女川原子力発電所2号炉 基準地震動の策定について

(令和元年9月27日審査会合資料 一部修正)

令和元年11月6日
東北電力株式会社

審査会合におけるコメント

敷地周辺の活断層分布図

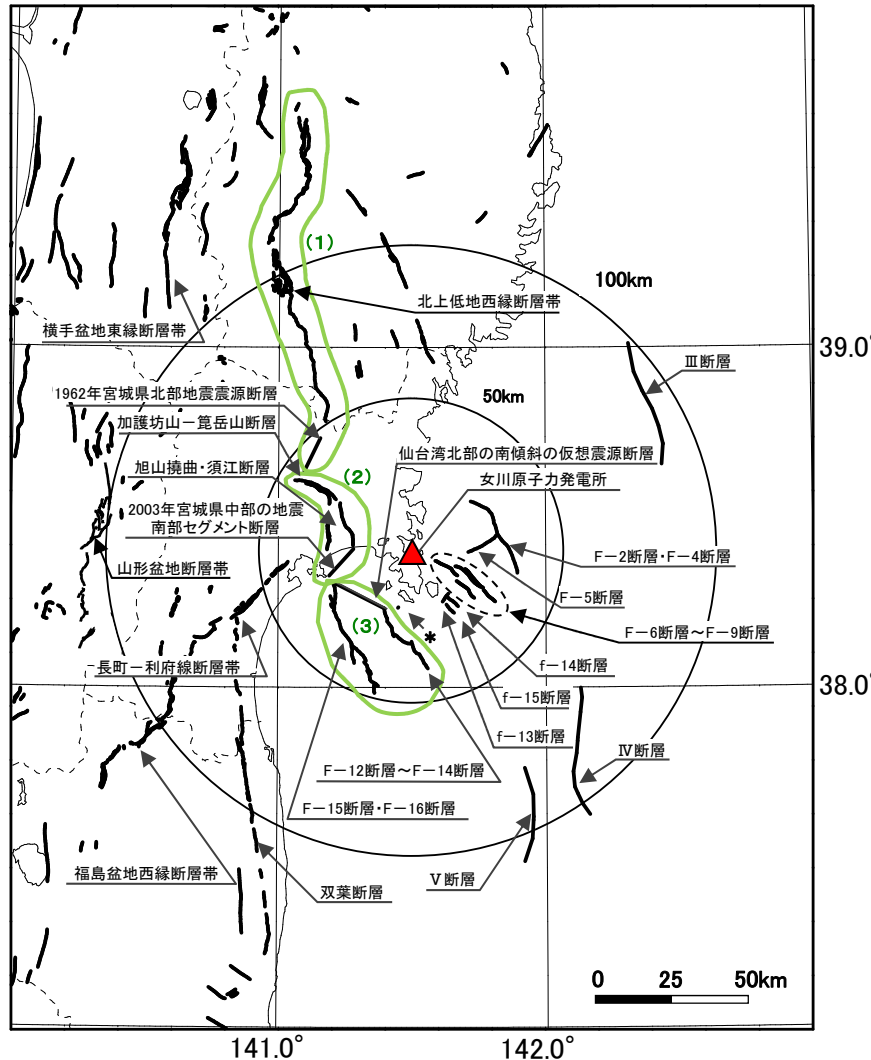
No.	第750回審査会合におけるコメント(令和元年7月26日)
S188	説明上の重要性及び申請書への記載を踏まえて、資料の構成を整理すること。 • 検討用地震の断層パラメータの設定根拠は、本資料に記載すること。
S193	敷地周辺の地質・地質構造の半径30km以遠の活断層評価の概要に示されている活断層分布図等、双葉断層や福島盆地西縁断層帯のように重要な断層の表示が途中で途切れているものについては、図を修正すること。
S194	海洋プレート内地震のうち4.7型地震の震源モデルの設定において、地殻変動等の知見について本資料に記載すること。
S195	北上低地西縁断層帯、双葉断層及び北上低地帯～宮城県北部の断層群による地震の武村式による地震規模の算定パラメータを示すこと。
S196	内陸地殻内地震の検討用地震の対象の整理において、代表となる地震の選択過程と考え方について説明を充実すること。
S197	「基準地震動の策定について」で、申請時S _s からの変更について整理し説明すること。

コメントS193

・地質調査結果に基づき、敷地周辺の震源として考慮する活断層を示す。

※1: 敷地から半径30km以遠の断層については文献調査結果に基づき評価した。
 ※2: 連動可能性を考慮する上で仮想的に設定する断層。
 ※3: さらに保守的な観点から、地震動評価では(1)～(3)が連動した場合も考慮する。
 ※4: 楢原ほか(2016)による一関-石越撓曲を含む。
 黄色網掛けした断層等は、申請時(H25.12.27)から評価が変更になったものを示す。
